**Avis délibéré de la mission régionale d'autorité
environnementale sur le projet d'aménagement du col de
la Faucille-implantation d'activités quatre saisons sur la
commune de Mijoux (01)**

Avis n° 2021-ARA-AP-1145

Avis délibéré le 25 mai 2021

Figure 2: Plan des aménagements projetés (source : dossier)

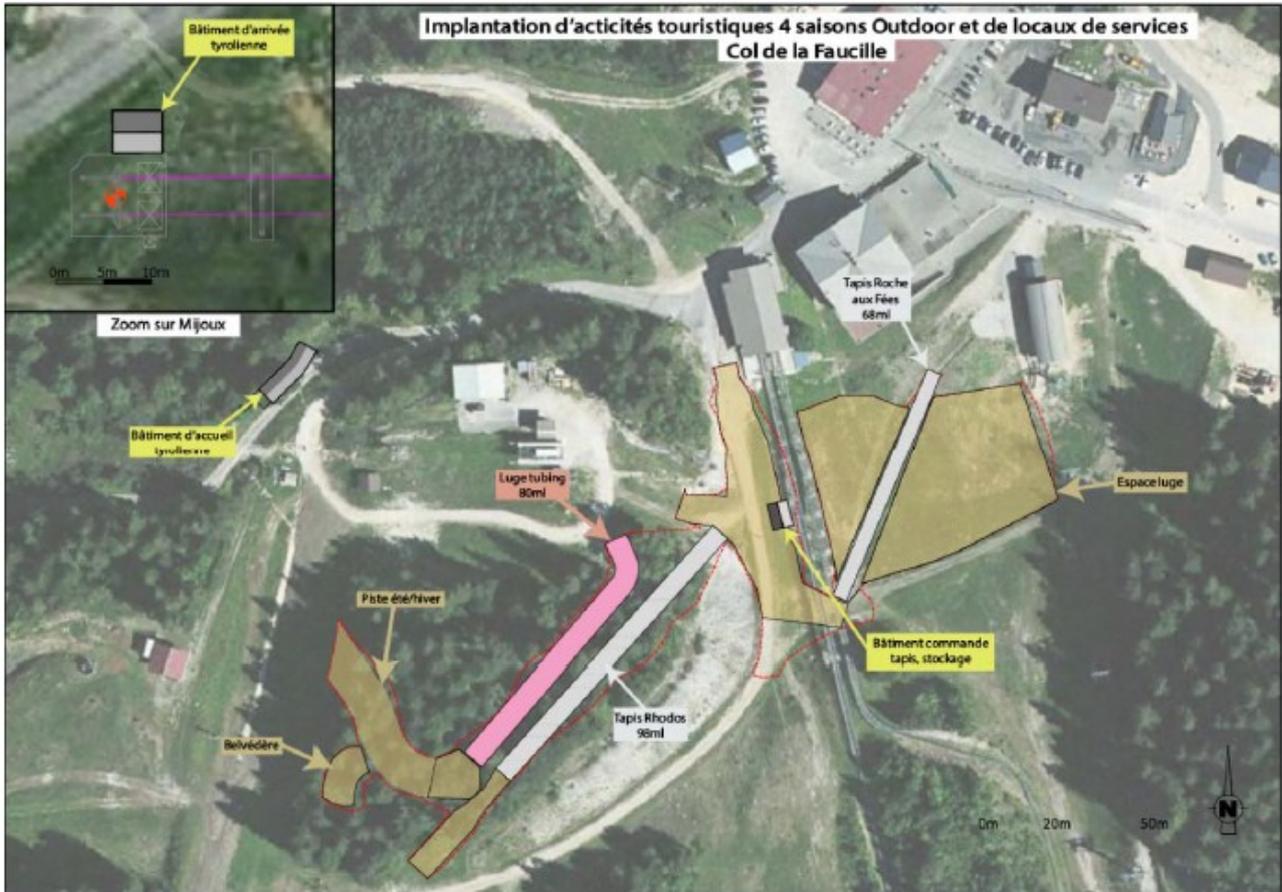
Cependant, l'étude d'impact présentée ne présente pas l'ensemble des composantes du projet dont l'objectif commun est l'aménagement du col de la Faucille situé à la fois sur les communes de Mijoux et de Gex. Plusieurs opérations de ce projet global ont déjà été réalisées et ne sont pas décrites ni analysées dans le présent dossier : opération de réhabilitation de l'immobilier touristique et de réaménagement des stationnements, création de deux pistes VTT et d'un cheminement piéton en 2018⁷, construction d'une tyrolienne double de 840 m de long, reliant le bas de Mijoux au col de la Faucille et mise en service en 2020. Ces aménagements forment une unité qui a conduit à l'élaboration d'une unité touristique nouvelle (UTN) locale dans le secteur de Gex au sein du plan local d'urbanisme intercommunal valant programme local de l'habitat (PLUi-H) du Pays de Gex approuvé le 27 février 2020⁸. L'Autorité environnementale avait alors soulevé que si

Une partie des aménagements projetés ne s'inscrivent cependant pas dans le périmètre de l'UTN (et de l'OAP correspondante), sans que cette situation soit expliquée. En outre, les éléments fournis au dossier ne permettent pas d'identifier parmi toutes les opérations inscrites dans le cadre de cette UTN, pour certaines déjà réalisées (a priori sans qu'un avis de l'Autorité environnementale ait été sollicité) et pour d'autres rassemblées dans la présente saisine, lesquelles sont fonctionnellement liées et forment projet au titre de l'article L.122-1 du code de l'environnement. Ainsi, la pertinence du périmètre du « projet » retenu au regard du périmètre de l'UTN n'est pas démontrée. En tout état de cause, qu'il existe un lien indissociable entre ces opérations ou non, leur inscription pour la majeure partie d'entre elles au sein de la même UTN et pour toutes dans une même unité de lieu et de temps et d'objet, aurait dû conduire à ce qu'elles soient toutes précisément présentées dans l'étude d'impact et qu'à tout le moins leurs incidences cumulées soient l'objet de développement particulièrement approfondis.

L'Autorité environnementale recommande d'intégrer au périmètre d'étude du dossier les aménagements connexes déjà réalisés dans le secteur du Col de la Faucille (cœur de station et pistes VTT) jusqu'au pied du village de Mijoux (tracé de la tyrolienne double), de justifier le périmètre retenu pour le projet présenté et de réaliser l'évaluation des incidences environnementales du projet dans le cadre ainsi redéfini.
